OPINIA 065953

z wyników przeprowadzonych oględzin – ekspertyzy urządzeń grzewczo-kominowych

w budynku przy ul. **PRZEDSZKOLNA** nr **2** w **56-120 Brzeg Dolny**
dotycząca urządzeń grzewczo-kominowych używanych przez **MODERNIZOWANY LOKAL UŻYTKOWO USŁUGOWY**

MODERNIZACJA LOKALU USŁUGOWEGO

Szkic orientacyjny:

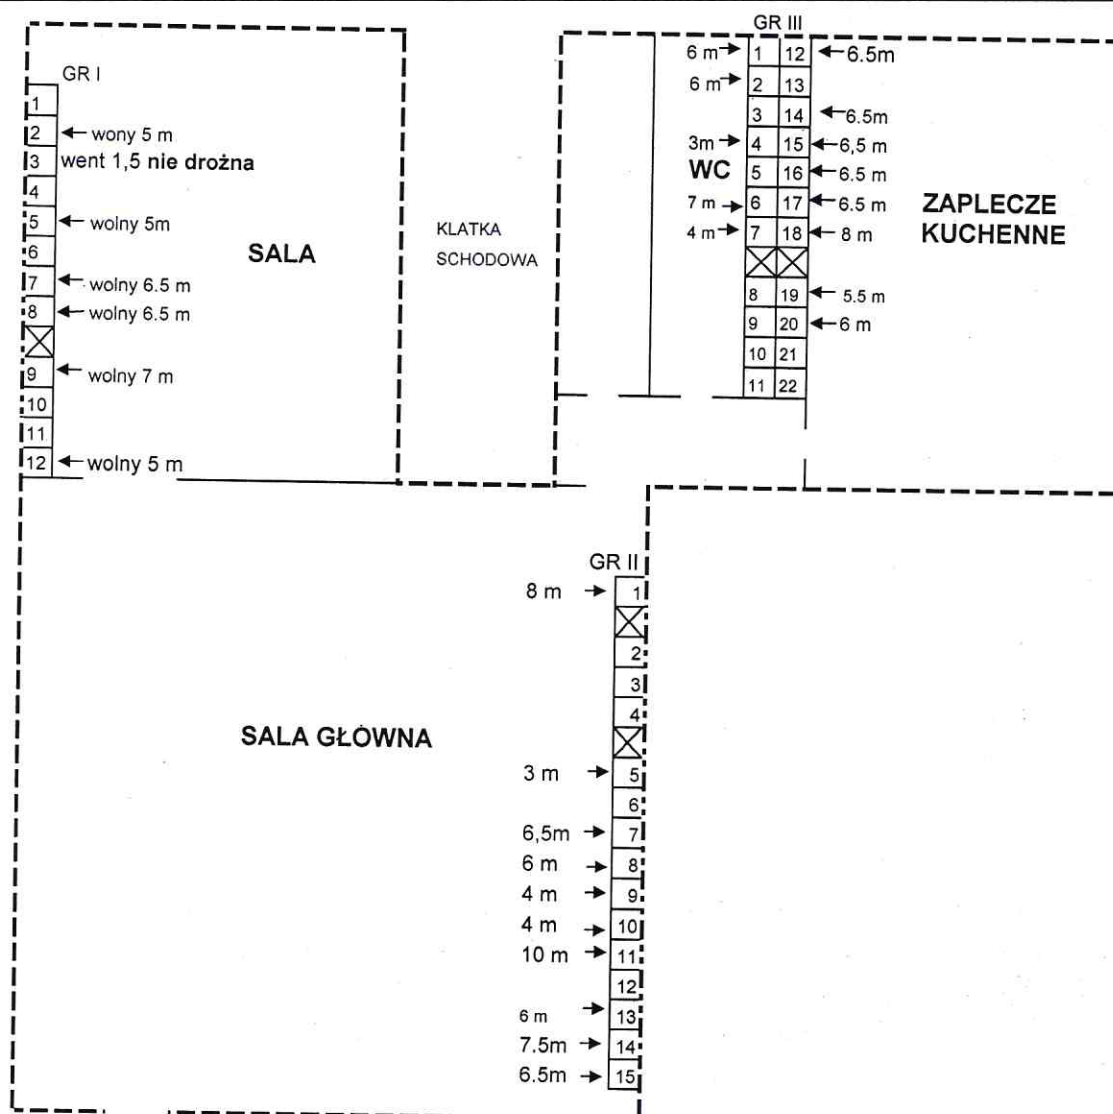
W modernizowanym lokalu przeprowadzone ekspertyzę przewodów kominowych w celu ustalenia wolnych przewodów kominowych do podłączeni wentylacji wywiewnych w danych pomieszczeniach. Na szkicu zaznaczono wolne przewody kominowe oraz ich metraż od wylotu komina ponad dachem. Niektóre przewody kominowe należy udrożnić w celu prawidłowego działania. Po wykonanych pracach należy zgłosić do ponownej kontroli w celu sprawdzenia prawidłowości podłączeń. W pomieszczeniu łazienki należy odłączyć kocioł Co etaż - podłączyć wentylację wywiewną.

← przewody kominowy wolny można wykorzystać do podłączenia wentylacji wywiewnej
Przewody kominowe należy udrożnić gdyż nie wszystkie są drożne (schodzą) do modernizowanego lokalu
Obok przewodów kominowych podano metraż od wylotu na dachu budynku

PO WYKONANIU PRAC ZWIĄZANYCH Z PODŁĄCZENIEM WENTYLACJI W LOKALU NALEŻY
ZGŁOSIĆ DO PONOWNEJ KONTROLI W CELU SPRAWDZENIA PRAWIDŁOWOŚCI PODŁĄCZEŃ
